**RELATÓRIO TÉCNICO DE FISCALIZAÇÃO 35/2022**  
**SAAE– SERVIÇO AUTÔNOMO DE ÁGUA E**  
**ESGOTO**

**Serviço Autônomo de Água e Esgoto**  
**Ribeirão Claro - SAAE**

**MARINGÁ - PR**  
**JANEIRO/2023**

Foto 4 – Mural de informações

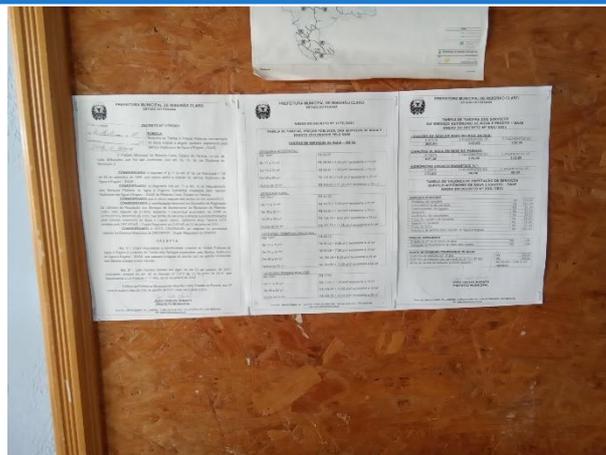
Abaixo seguem as não conformidades identificadas na área comercial:

Foto 40 – Quadro de comando 02 EAB02

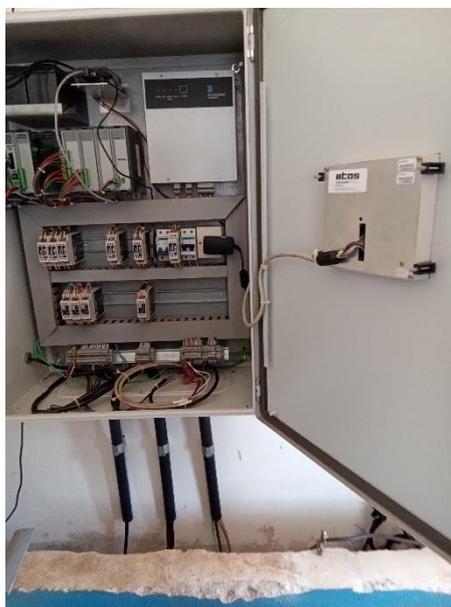
Os sinalizadores do quadro de comando não estão funcionando corretamente	NBR 5410/1997 e NR 10	Foto 37	Em até 180 dias
Inexistência de registros das manutenções realizadas no quadro e demais itens pertencentes a parte elétrica	NBR 5419/2001 e NBR 5410/1997	Não identificado	Imediato
Inexistência de diagrama unifilar atualizado no quadro com especificações do sistema de aterramento	Art. 10.2.3 da NR10 e art 6.4 da NBR 5419/2001	Fotos 38 a 40	Em até 180 dias
Ausência de extintor	Art. 10.9 da NR 10, art. 23.1 da NR 23 e Art 5.2.1.1 da NPT 021/2014 do Corpo de Bombeiros do Paraná	Não identificado	Imediato
Inexistência de registros de manutenções na casa de comando	NBR 15.575/2021	Não identificado	Em até 180 dias
Ausência de manutenção, limpeza, conservação e segurança	Normas e procedimentos técnicos pertinentes	Foto 36	Imediato
Inexistência de Relatório Operacional	Item 3.1.3 Manual de Fiscalização ORCISPAR	Não identificado	Imediato

Foto 75 – REL sede

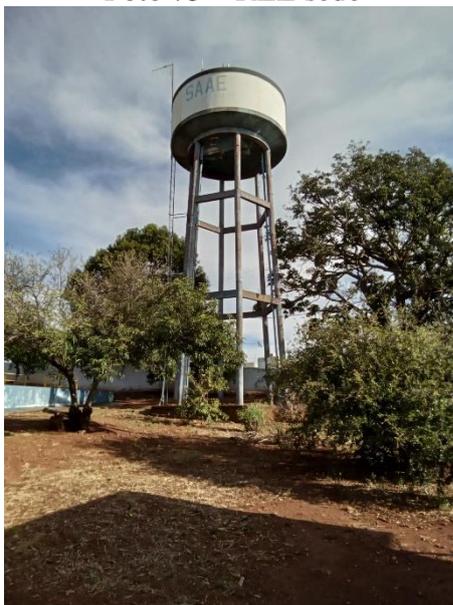
NÃO CONFORMIDADES	REFERÊNCIA LEGAL	REGISTRO	PRAZO PARA ADEQUAÇÃO
A área não é sinalizada (identificando a finalidade)	Art. 2º da Lei Federal 11.445/07	Foto 75	Em até 180 dias
Existência de locais sem guarda-corpos ou escadas ou em situação inadequada	Art. 5.16 da NBR 12217/1994	Foto 75	Imediato

Instalações não estão dentro das normas de segurança (escada/guarda corpo)	Art 5.16 da NBR 12217/1994	Foto 75	Imediato
Limpeza e desinfecção não é feita adequadamente	Art. 5.1 da nbr 15527/2007	Não identificado	Em até 180 dias
Reservatório não está em boas condições	NBR 12217/1994	Foto 75	Em até 180 dias
